### Wettbewerb für ein Bankgebäude in Luzern der Schweizerischen Nationalbank.

Wettbewerb für die Schweizer. Nationalbank in Luzern.

VI. Rang, Entwurf „Heute baumöglich“. — Erdgeschoss 1:400.

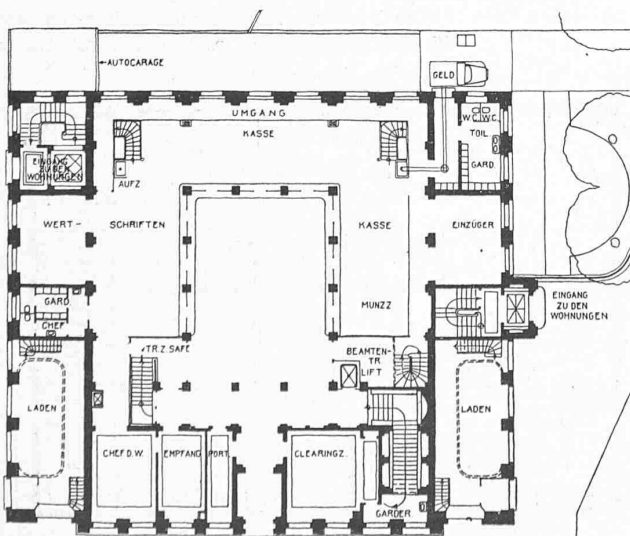
Motto: „Heute baumöglich“. Das Bestreben nach Erreichung eines möglichst kleinen Baukubus ist bei diesem Projekte vorherrschend und anzuerkennen, hat aber zu kleinlichen, engen und unbefriedigenden Dispositionen geführt. Der Platz bei der Einmündung der Seidenhofstrasse wird mit den bestehenden, nördlich liegenden Bauten unschön abgeschlossen und deshalb immer unbefriedigend wirken. Die Durchführung einer Parallelstrasse zur Pilatusstrasse ist kein Bedürfnis.

Der Raumfolge vom Haupteingang zur Schalterhalle fehlt eine schöne Wirkung. Die Schalterhalle wird auf der West- und Ostseite durch die eingebauten Treppenhäuser und Garderoben in der Beleuchtung sehr beeinträchtigt. Die schlecht disponierte Haupttreppe mündet im Obergeschoss auf enge und kleinliche Korridore.

Die hufeisenförmige Ausbildung des Baues in den Obergeschossen ist sparsam und in gewissem Sinne anerkennenswert. Die westliche und östliche Hoffassade hat jedoch im Erdgeschoss keine Unterstützung. Die Wohntagegen leiden an langen und unerfreulichen Korridoren.

Ganz unzulässig ist die Art, wie das Speisezimmer für das Personal im Dachstock vorgesehen ist; es kann nur vom Wohnhauseingang über die ganze Wohntreppe hinauf und oben durch einen langen Korridor erreicht werden.

Lageplan und Grundriss des Erdgeschosses. — 1:400.

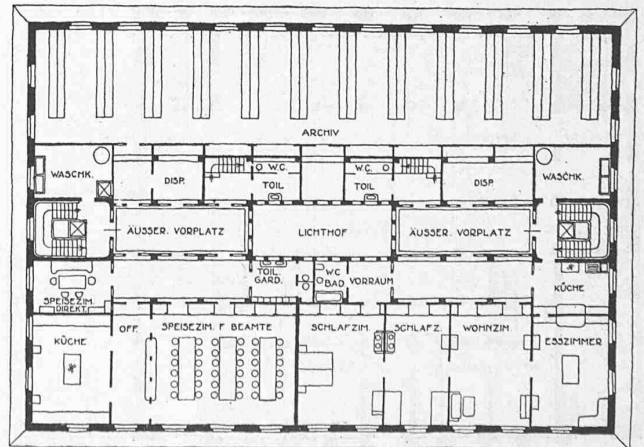
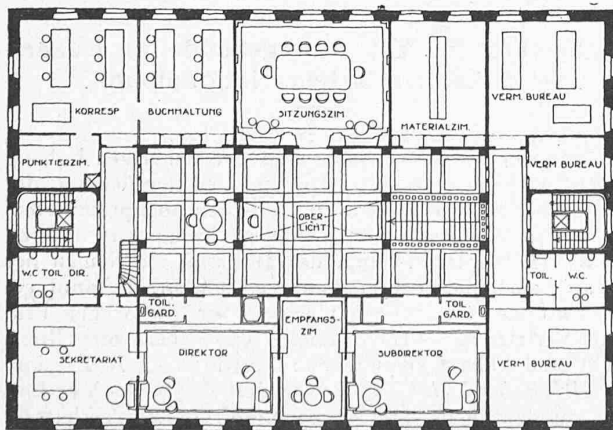
Motto: „S. N. L.“ Die Baulinie wird an der Ecke Pilatus-Seidenhofstrasse um etwa 6 m überschritten, weshalb das Projekt von der Honorierung und Prämierung ausgeschlossen werden muss.

Der Entwurf zeichnet sich durch sehr klare und zweckmässige Organisation im Innern und Aeussern aus. Von der Pilatusstrasse ist in der Mittelaxe eine schöne Folge von Räumen, als Vorhalle,

Windfang, Vestibule und Schalterhalle angeordnet. Die Schalterhalle hat nur Nordlicht, könnte aber durch Weglassen der Seitenwände bis zu der Ost- und Westfassade ausgedehnt und dadurch genügend mit Sonnenlicht versehen werden. Durch Abtrennung des Publikumsraumes mit Säulen oder Pfeilern längs den Schalterwänden würde die Ausbildung dieses Bauteiles mit den Obergeschossen in bessere konstruktive Beziehung gebracht.

Die Läden können allenfalls leicht in den Bankbetrieb einbezogen werden. Die Zugänge zum Untergeschoss liegen praktisch und dessen Tresoranlage und übrige Einteilung ist zweckmässig. Die Haupttreppe führt in schöner Weise zu einer obern Verkehrshalle, an welcher alle Bureaux übersichtlich plaziert sind. Die beiden Wohntreppen münden auf der zweiten und dritten Etage in sehr komfortabel angeordnete herrschaftliche Wohnungen, bei denen unschöne Korridore vermieden sind. Den Wohnungen mangeln Office und genügende Nebenräume für die Küchen. Die Zimmer sind zum Teil zu gross dimensioniert. Im Dachstock ist das Speisezimmer für das Personal geschickt angeordnet und gut mit den Bankgeschossen verbunden. Die Raumabmessungen sind im allgemeinen etwas zu gross geraten.

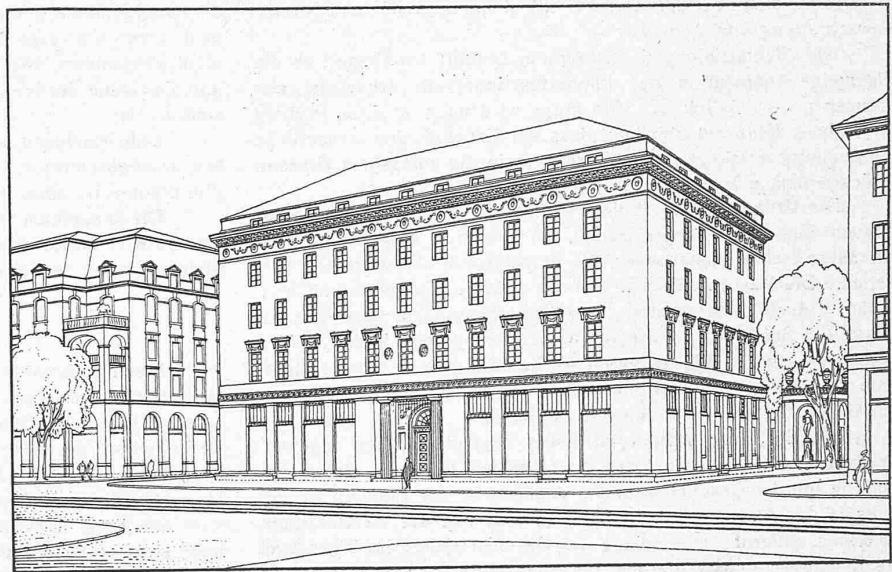
Das Aeussere wird durch den vortretenden Mittelteil an der Pilatusstrassenfassade beeinträchtigt; ebenso können die Dachformen nicht befriedigen. Der auffallend kleine Baukubus von 13934 m<sup>3</sup> ist auf Kosten einer klaren Disposition und genügender Dimensionierung der Kommunikationen erreicht worden.

Untergeschoss 1:400. — Angekaufter Entwurf „S. N. L.“; Verfasser Stadtbaumeister Hermann Herter in Zürich. — Schnitt 1:400.

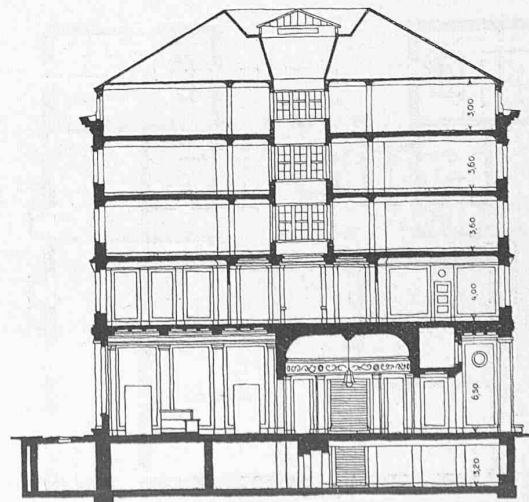
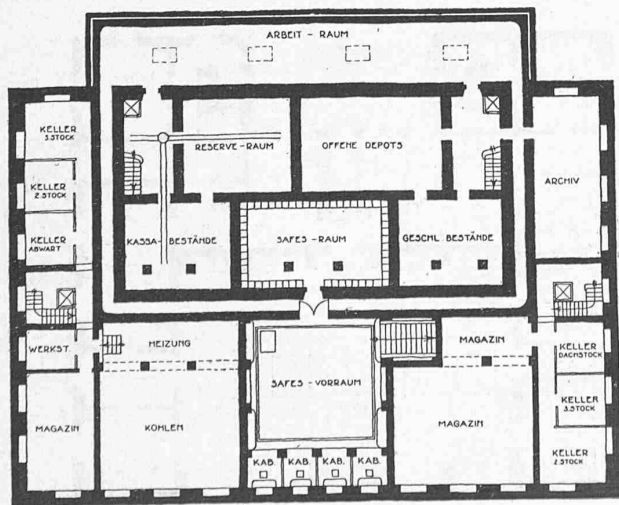
Das Aeussere wirkt einfach und vornehm und erfordert durchaus nicht ein teures Hausteinmaterial, sofern dies aus Sparsamkeitsrücksichten vermieden werden will. Die Pilatusstrassenfassade könnte durch Weglassen der Schaufenster noch gewinnen. Ob die Garage, welche an der Nachbarmauer geschickt mit einem

Brunnen kombiniert ist, nach den Bauvorschriften ausführbar ist, müsste erst festgestellt werden. Baukubus: 21267 m<sup>3</sup>.

Fassade an der Pilatusstrasse. — 1 : 400.

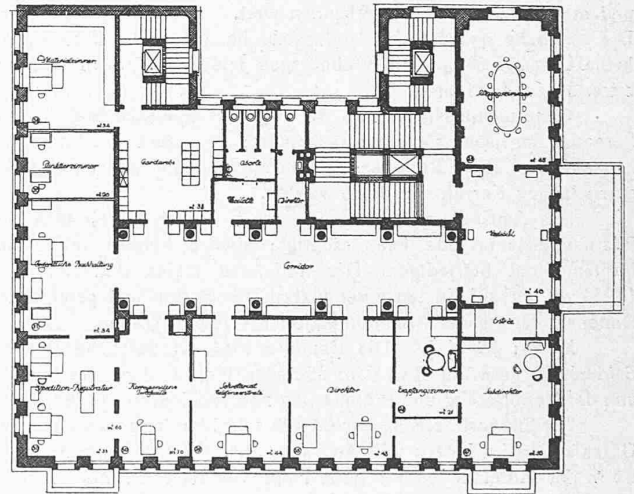
Die in schönen Verhältnissen gehaltenen Fassaden versprechen eine gute kubische Wirkung. Sie können nur gewinnen, wenn die Bildhauerarbeit reduziert wird. Baukubus 19500 m<sup>3</sup>.

Untergeschoss 1 : 400. — Angekaufter Entwurf „Der Arbeit das Licht“; Architekten Armin Meili & Meili-Wapf in Luzern. — Erdgeschoss 1 : 400.

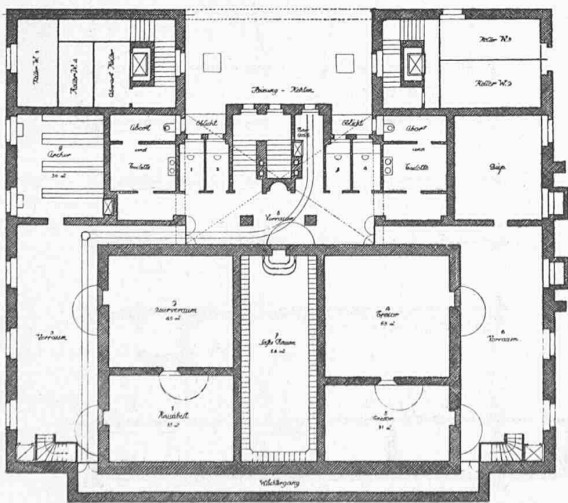
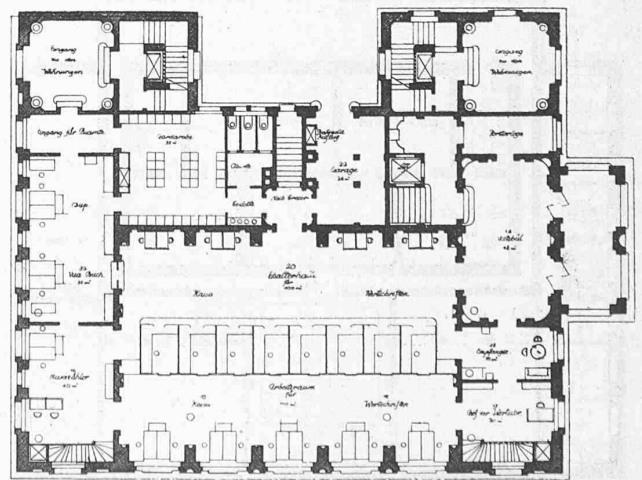
Motto: *Der Arbeit das Licht*. Der Entwurf stützt sich auf zwei Programmüberschreitungen; einmal steht die Südfront nicht wie verlangt auf der Baulinie (der Bau ist um 2,50 m zurückgerückt, zu welchem Verfahren keine Notwendigkeit vorliegt) und zum zweiten überschreitet der Bau die festgesetzte Baulinie an der Seidenhofstrasse an zwei Stellen (bei der Südfassade und beim Vorbau). Würde man die Südfassade dieses Projektes auf die Baulinie stellen, so ergäbe sich an der Ostseite (Seidenhofstrasse) eine Grenzüberschreitung von 2,80 m.

Die Nichterfüllung des Programmes führt zur Frage, ob die allgemeine Disposition des Entwurfes innerhalb der gegebenen Grenzen noch möglich ist. Die Frage wird nach reiflicher Prüfung der Anlage dahin entschieden, dass der Entwurf eine wesentliche Umarbeitung erfahren müsste, wenn er in die zulässigen Grenzen zurückgerückt würde.

Die Grundidee des Projektes liegt in der Disposition einer grossen Kassenhalle gegen Süden, an die sich rechts und links schmalere Trakte anschliessen, die nordwärts als Flügelbauten vorstehen. Die Kassenhalle würde noch bessere räumliche und konstruktive Ausbildung erhalten, wenn den Fassadenpfeilern entsprechend die Schalterhalle von den Geschäftsräumen durch Stützen abgetrennt würde. Die letzteren würden dadurch in direkte räumliche Beziehung zum Vestibule treten und die Raumverhältnisse in den Geschäftsräumen würden nur gewinnen.

Für die Wertschriften ist keine besondere Halle angelegt. Empfangszimmer und Chef der Wertschriften liegen in guter Verbindung mit den Geschäftsräumen, dagegen ist der Eingang zu den Safes in der Axe der Schalterhalle zu weit von der Wertschriften-Abteilung entfernt. Die Anlage der Geschäftsräume im Westflügel des Einganges und Garderobe für Angestellte, sowie der Hinter-

terre, die auf der gegenüberliegenden Seite ein Pendant hat, ist gut. Dasselbe lässt sich indessen von der Hauptterre nicht sagen. Das Treppenhaus liegt versteckt und die Ausmündung in der ersten Etage ist ganz unstatthaft.

Der Keller ist im allgemeinen gut organisiert. Der Vorräum für das Publikum ist zwar etwas eng und durch Pfeiler verstellt, dagegen erhalten die Kabinen direktes Licht von Norden. Die Vorräume zu den Tresors sind etwas reichlich geraten.

I. Stock 1:400. — V. Rang, Entwurf „Valuta“. — Arch. Emil Vogt in Verbindung mit Arch. H. v. Tetmajer, Luzern. — Erdgeschoss 1:400.

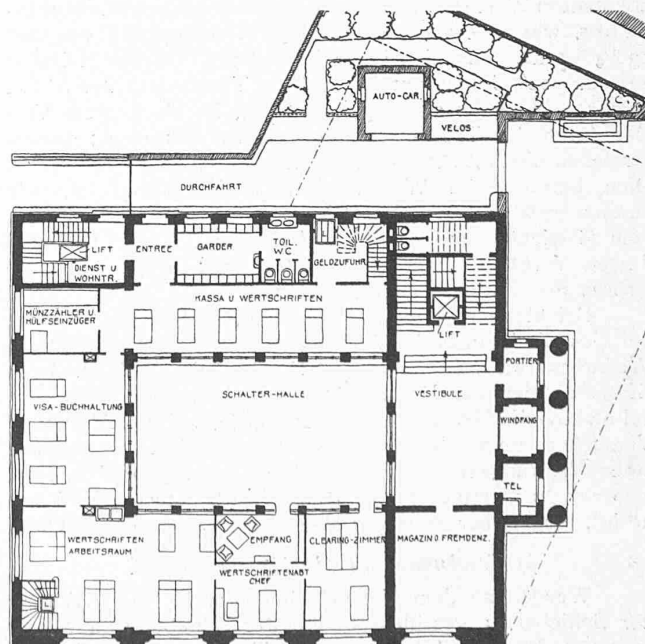
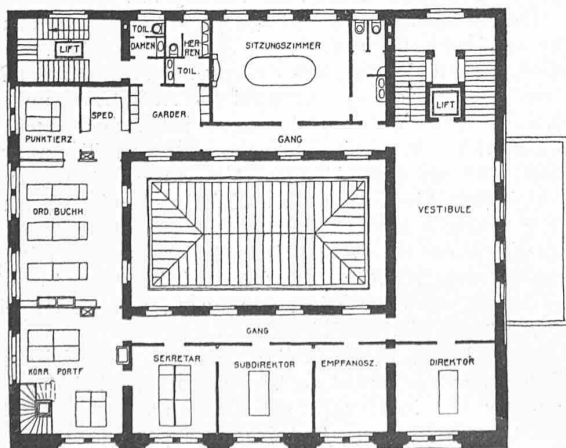
Motto: „Valuta“. Der Verfasser hat versucht, in einer klaren, rechteckigen Form, unter Ausnützung der grössten Breiten- und Tiefendimensionen, das Programm zu erfüllen. Das Hauptmoment des Entwurfes liegt in dem zentralen Lichthof über der Schalterhalle. Wenn auch die konstruktive und architektonische Durchbildung dieses zentralen Lichthofes gut ist, so zeigen sich doch im einzelnen sehr viele Mängel. Vor allem machen sich gewisse Schwierigkeiten geltend mit Bezug auf richtige Verteilung und Benützung des gegebenen Raumes (Vestibule, Treppenhaus, Vorplatz im I. Obergeschoss, welcher wertvolle Raum als verloren zu betrachten ist). Der nördlich der Schalterhalle gelegene Kassaraum ist schlecht beleuchtet; die Einbauten südlich der Schalterhalle führen zu Unklarheiten in der Raumwirkung der Geschäftsräume.

Der Zugang vom Erdgeschoss zu den Safes-Räumen liegt zu weit ab von der Wertschriften-Abteilung. Die Entwicklung der Wohntreppe in den oberen Etagen ist unverständlich. Die Wohnräume in den oberen Etagen haben eine schematische Aufteilung an langen, gebrochenen Korridoren.

Kubus gegeben, ist aber nicht benützt worden. Die Behandlung der verschiedenen Fassaden, insbesondere der Eingangsfassade einerseits und der Süd- und Westfassade andererseits, ist nicht übereinstimmend; die Einführung der 2 1/2 Geschosse umfassenden Pilasterordnung verlangt einen darauf sitzenden Architrav; die Abschneidung des obersten Wohngeschosses ist keine glückliche Idee, weil die Verhältnisse des ganzen Baues beeinträchtigt werden.

Der Entwurf weist einen geringen Rauminhalt auf (17700 m<sup>3</sup>), würde sich also damit neben die andern auf Sparsamkeit ausgehenden Projekte stellen können.
